ACTA No. 5

Mesa de trabajo para presentar las observaciones a la información entregada con el radicado 2022ER0117613 “CONSTRUCCIÓN DEL SISTEMA DE ACUEDUCTO DEL CORREGIMIENTO LA ARENA EN EL MUNICIPIO DE SINCELEJO”

Brindar asistencia técnica socializar las observaciones a la información entregada con el radicado 2022ER0117613 “CONSTRUCCIÓN DEL SISTEMA DE ACUEDUCTO DEL CORREGIMIENTO LA ARENA EN EL MUNICIPIO DE SINCELEJO”

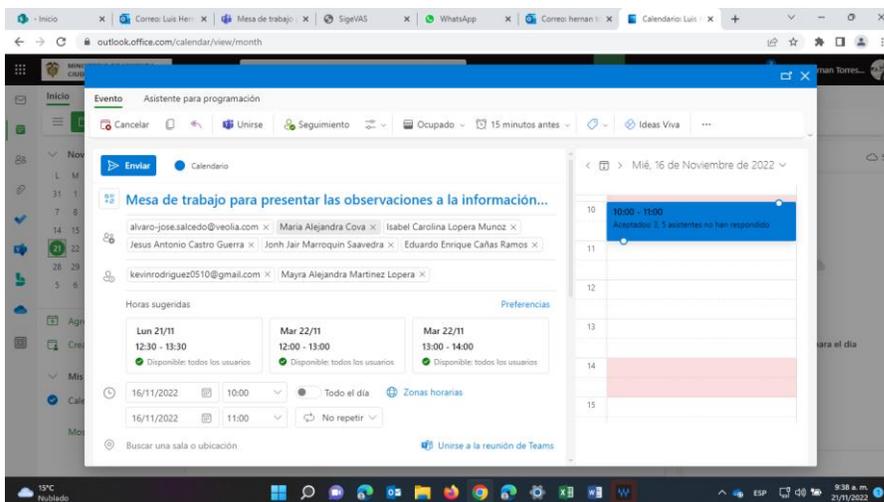
Entregar soportes de aprobación de la instalación de la tubería por parte del operador de oleoducto el cual esta dentro del trazado del proyecto.
